**АКТУАЛИЗИРОВАННЫЙ ПАСПОРТ ДОСТУПНОСТИ
объекта социальной инфраструктуры**

- 1.1. Наименование (вид) объекта: здание общежития
1.2. Адрес объекта: 618120, Пермский край, г. Оса, улица Пугачева, д.10
1.3. Сведения о размещении объекта: :- отдельно стоящее здание из 3-х этажей, 1538,7 кв.м, принадлежность ГБУ «Управление общежитиями среднего профессионального образования Пермского края»
1.4. Год постройки здания 1969 год, последнего капитального ремонта нет, наличие прилегающего земельного участка (да, нет) да, 2400 кв.м.
1.5. Дата предстоящих плановых ремонтных работ: текущего 2024-2025 г.г., капитального- не планируется.

**АКТ ОБСЛЕДОВАНИЯ
К АКТУАЛИЗИРОВАННОМУ ПАСПОРТУ ДОСТУПНОСТИ
объекта социальной инфраструктуры**

рис.1 Территория, прилегающая к зданию

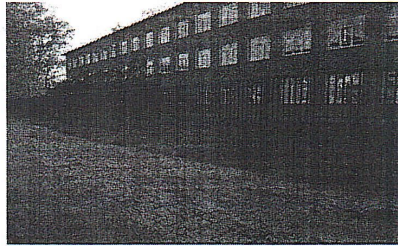
№ п/п	Наименование функционально-планировочного элемента	Наличие элемента			Выявленные нарушения и замечания		Работы по адаптации объектов	
		есть/нет	№ на плане	№ фото	Содержание	Значимо для инвалида (категория)	Содержание	Виды работ
1.1	Вход (входы) на территорию	есть		1,2	Отсутствует автоматическое открывание дверей	К, О	Установить автоматическое открывание дверей	Текущий ремонт
1.2	Путь (пути) движения на территории	есть		1,2	Путь движения не обозначен, отсутствует нескользящее покрытие.	К, О, С	Обозначить пути движения тактильным, нескользящим покрытием.	Текущий ремонт
1.3	Лестница (наружная)	нет						
1.4	Пандус (наружный)	нет						
1.5	Автостоянка и парковка	нет

Комментарий к заключению: Территория, прилегающая к зданию доступна частично - избирательно (О, Г, У).

обследования ОСИ
Территории, прилегающей к зданию (участка)	ДЧ-И (О,Г,У)		1,2	Текущий ремонт

Рис. 2 Вход в здание

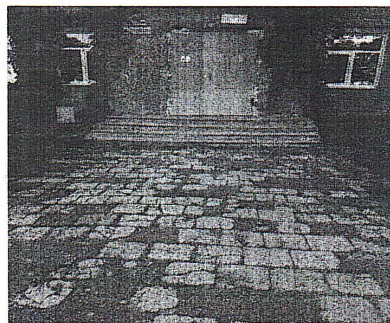
№ п/п	Наименование функционально-планировочного элемента	Наличие элемента			Выявленные нарушения и замечания		Работы по адаптации объектов	
		есть/нет	№ на плане	№ фото	Содержание	Значимо для инвалида (категория)	Содержание	Виды работ
2.1	Лестница (наружная)	нет						
2.2	Пандус (наружный)	нет						
2.3	Дверь (входная)	есть		2	Дверные пороги превышают 0,014 м; Дверь не закрывается с задержкой минимум 5 секунд при открытии на 90 градусов	К,О	Установить доводчик с задержкой закрывания дверей, привести пороги в соответствие	Текущий ремонт
2.4	Тамбур	есть		3	Глубина тамбура менее чем 2.3 м.	К,О	Увеличить глубину тамбура до 2.3 м.	Текущий ремонт
	ОБЩИЕ требования к зоне	нет

Наименование структурно-функциональной зоны	Состояние доступности* (к пункту 3.4 Акта обследования ОСИ)	Приложение		Рекомендации по адаптации (вид работы)** к пункту 4.1 Акта обследования ОСИ
		№ на плане	№ фото	
Входа (входов) в здание	ДЧ-И (О,Г, У)		2,3	текущий ремонт

Рис.4 Фойе

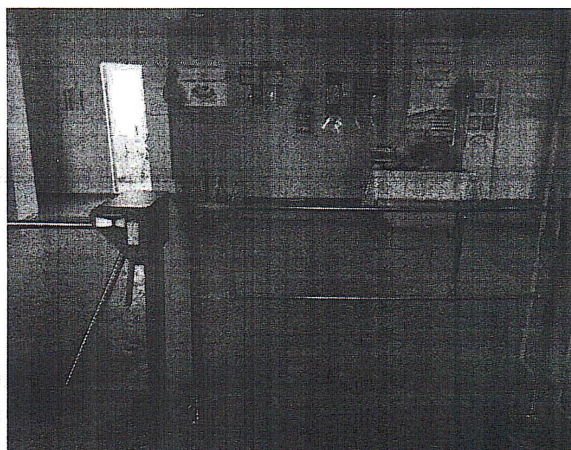
3.1	Коридор (вестибюль, зона ожидания)	есть		4	Отсутствует информация о схеме движения инвалидов по зданию, маршрут обозначен знаками. Отсутствуют зоны отдыха и ожидания для МГН	С, СВ, К, О, Г	Требуется установить специальные знаки для инвалидов	Текущий ремонт

рис. 5, 6 Дверь межэтажная

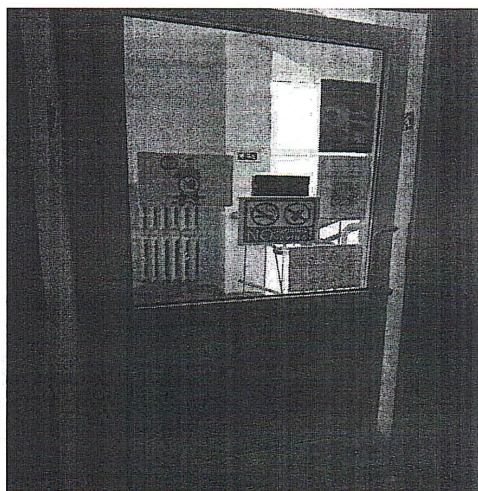
3.3	Пандус (внутри здания)	нет						
3.4	Лифт пассажирский (или подъемник)	нет						
3.5	Дверь	есть		5,6	Имеются двери, не соответствующие по размеру, пороги в некоторых дверях выше 0,014 м.	К, О, С	Изменить высоту порогов и ширину некоторых дверей	текущий ремонт

Рис.9 запасный выход

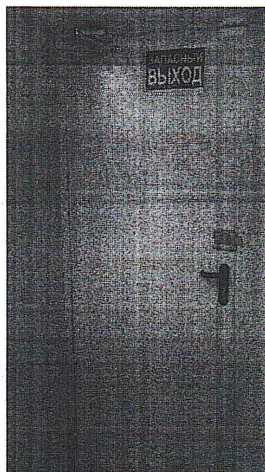
3.6	Пути эвакуации (в т.ч. зоны безопасности)	Есть		4,5,6, 7,8,9		К,О,С	Нет пандусов, специальной

Рис.12, 13 Душевая комната

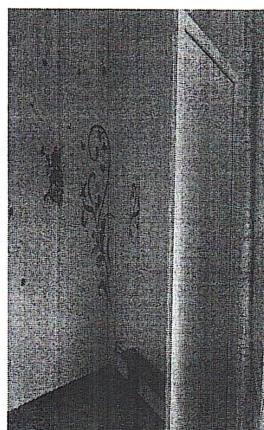
№ п/п	Наименование функционально-планировочного элемента	Наличие элемента			Выявленные нарушения и замечания		Работы по адаптации объектов	
		есть/нет	№ на плане	№ фото	Содержание	Значимо для инвалида (категория)	Содержание	Виды работ
5.1	Туалетная комната	Есть		14,15	Туалетные комнаты полностью не соответствуют по размерам	К, О, С	Привести в соответствие	Текущий ремонт
5.2	Душевая/ванная комната	есть		12,13	Душевые комнаты полностью не соответствуют по размерам	К, О, С	Привести в соответствие	Текущий ремонт
5.3	Бытовая комната (гардеробная)	нет

Наименование структурно-функциональной зоны	Состояние доступности* (к пункту 3.4 Акта обследования ОСИ)	Приложение		Рекомендации по адаптации (вид работы)** к пункту 4.1 Акта обследования ОСИ
		№ на плане	№ фото	
Санитарно-гигиенические помещения	ДЧ-И (О,Г,У)		12, 13, 14,15	текущий ремонт
